## ESTUDIO DE IMPACTO AMBIENTAL, Cat. II

### PRIMERAS ACLARACIONES

**DEIA-DEEIA-AC-0139-1307-2023, de 13 de julio de 2023**

**“CAMPO REAL”**

ESCALA 1:50

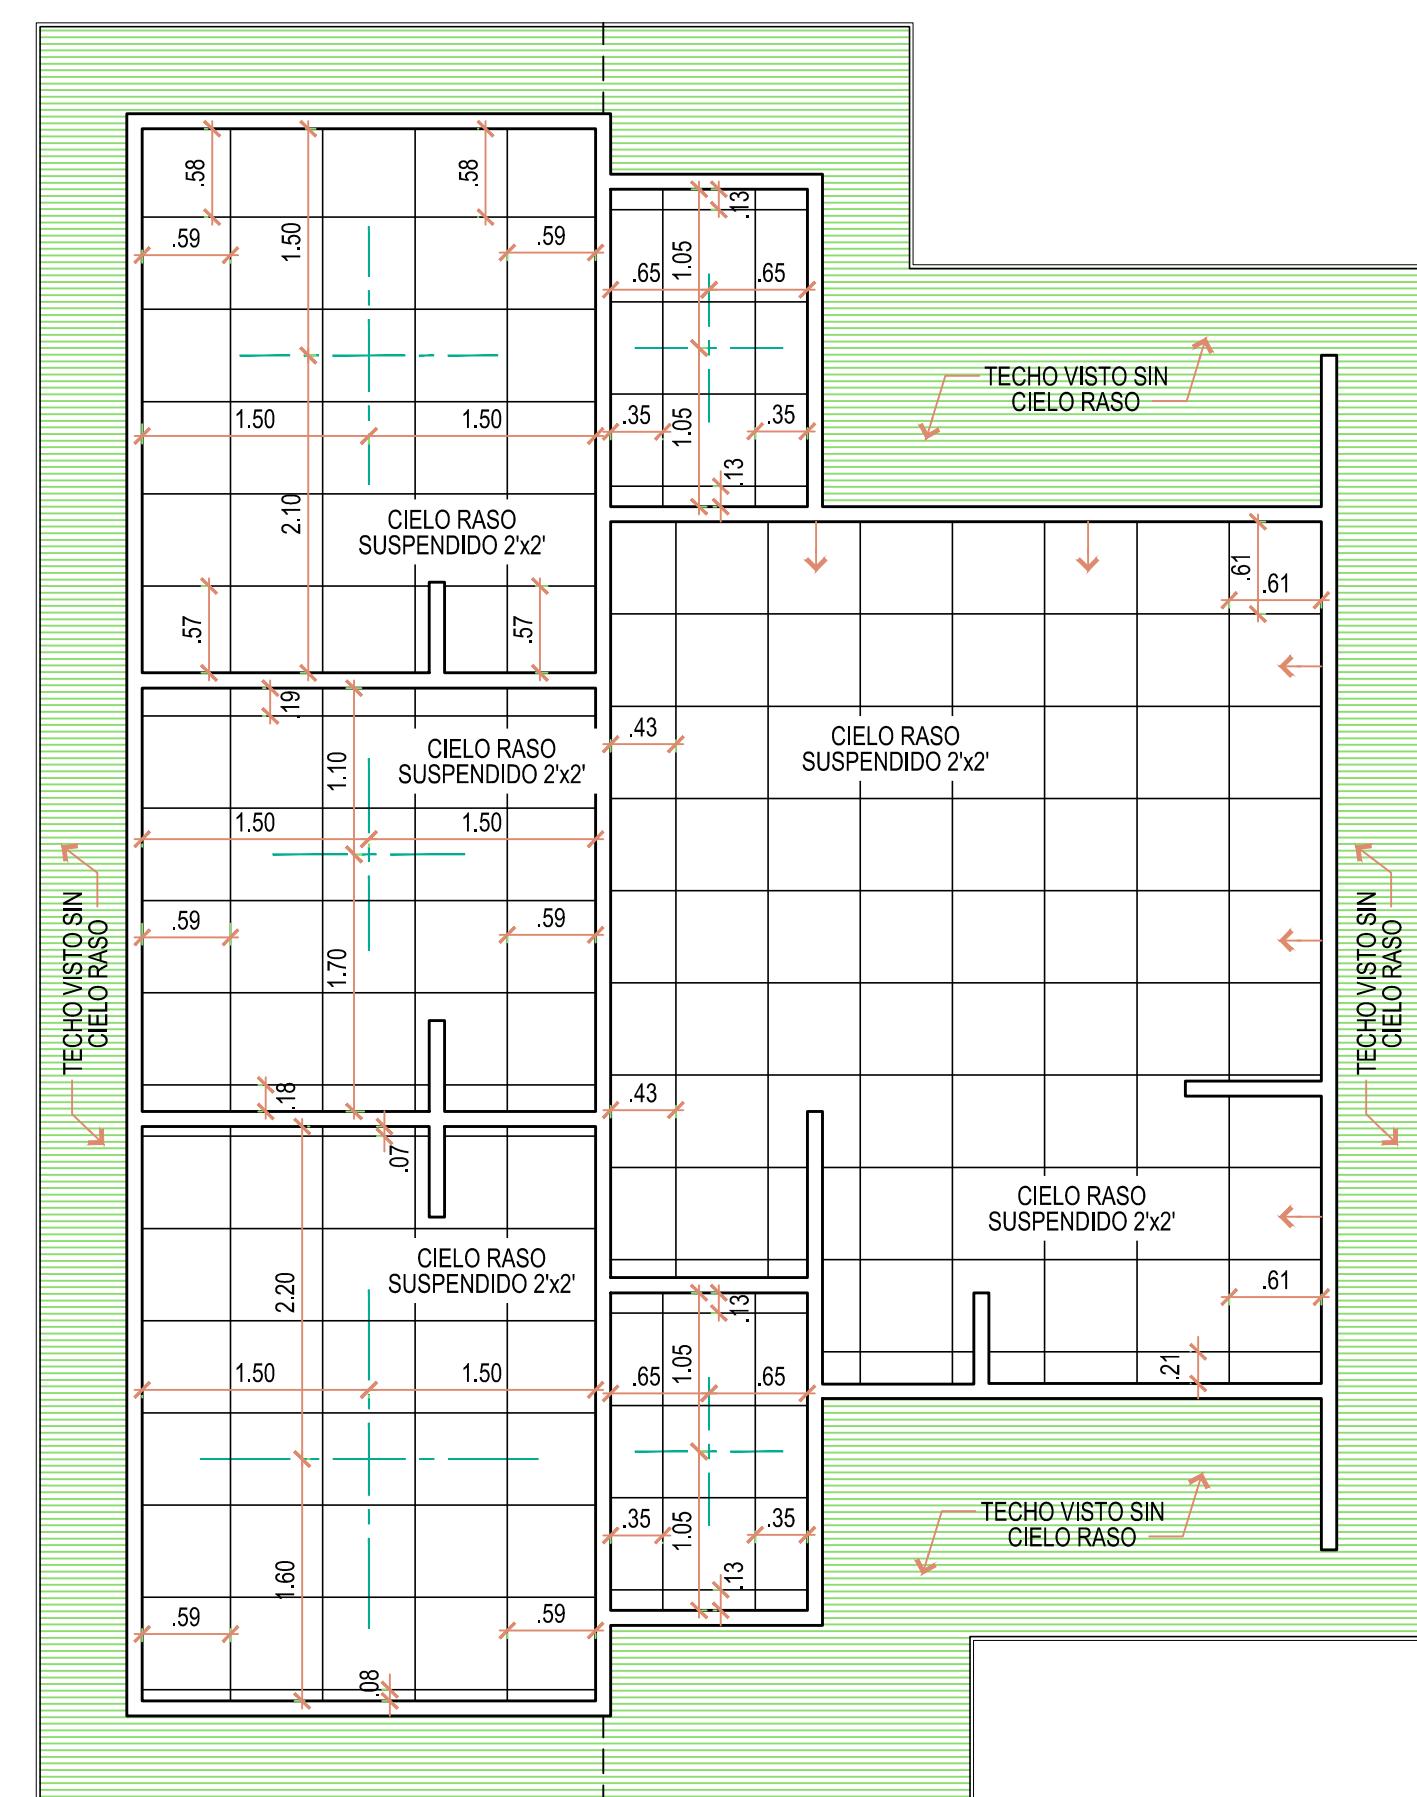
- **Observación 11:** En el EsIA presentado el promotor deberá indicar las superficies y el área de construcción con la que contará cada lote y presentar detalles de las casas a construir mediante planos.

Se adjunta planos con el diseño de las viviendas
